**Zápis z jednání a terénní pochůzky k řešení připomínek k projektové dokumentaci „Bolkovský potok II PŠ 6/2013“, konané dne 1. 7. 2014 v obci Rudník;** finální, všemi účastníky schválená verze

Vypořádat připomínky OOP k projektové dokumentaci „Bolkovský potok II PŠ 6/2013“, jež jsou obsaženy v interním sdělení č. IS-38-481-2014 ze dne 9. 6. 2014, jehož přílohou je i komentář k předložené dokumentaci, vypracovaný dne 29. 5. 2014 Vránou. Na základě vypořádání těchto připomínek a po vzájemné diskusi navrhnout případná alternativní či kompromisní řešení pro odstranění zbývajících povodňových škod v 770 m dlouhém úseku Bolkovského potoka a v návaznosti na ně navrhnout opatření pro podporu zde žijících zvláště chráněných druhů živočichů (ZCHD).

### Úkryty v betonových patkách opěrných zdí

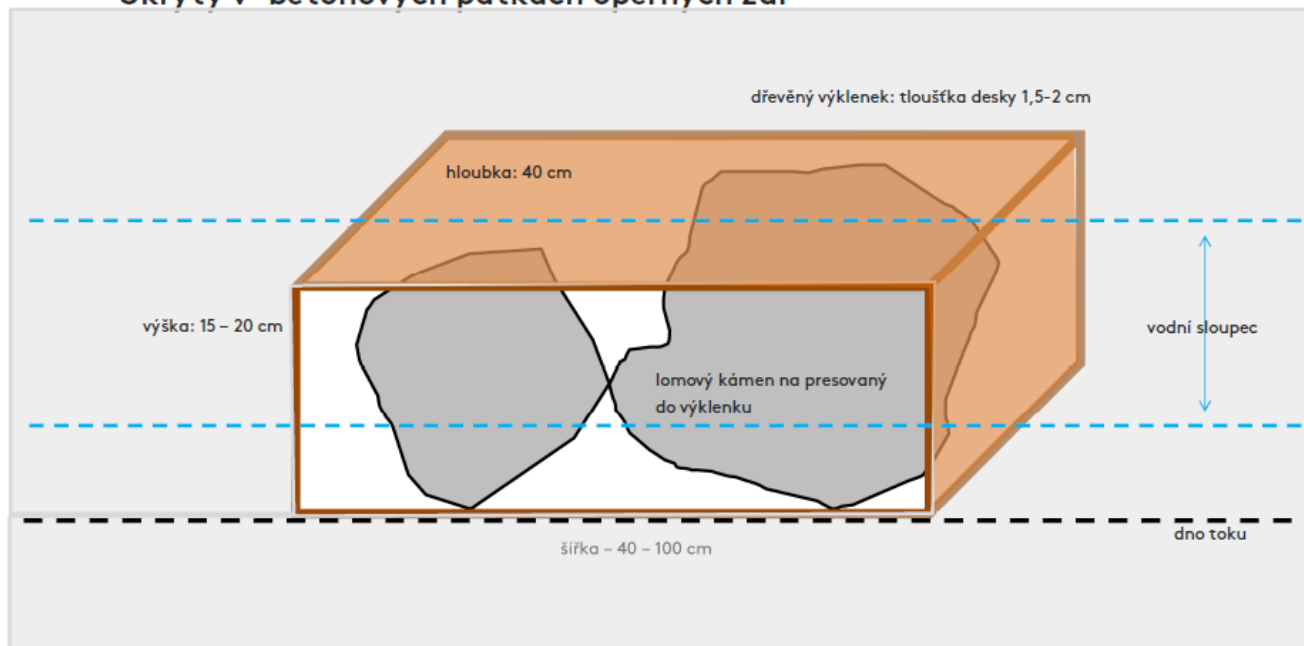
Zdravím, k zápisu mám jenom jednu malou připomínku. Až teď jsem si všiml slovíčka, že úkryty pro raky budou "vyskládány" lomovým kamenem. Možná bych uvedl, že do výklenku budou vloženy několik nepravidelných lomových kamenů, pro vytvoření úkrytů. Aby nebyl vyskládán celý prostor těmi kameny. Určitě bude dobré pohlídat výrobu těchto kastlíků. Tyto úkryty budou hrát v toku velkou úlohu zejména pro raky, tudíž jsem pro, aby byly realizovány opravdu všude, kde to bude možné při opravě patek (samozřejmě tak, aby nebyla narušena statika patky a zdi). Pokud se toto opatření povede realizovat správně a ukáže se jako funkční, bude sloužit jako inspirace pro podobné projekty. Níže přikládám příklad vhodného způsobu realizace výklenku.
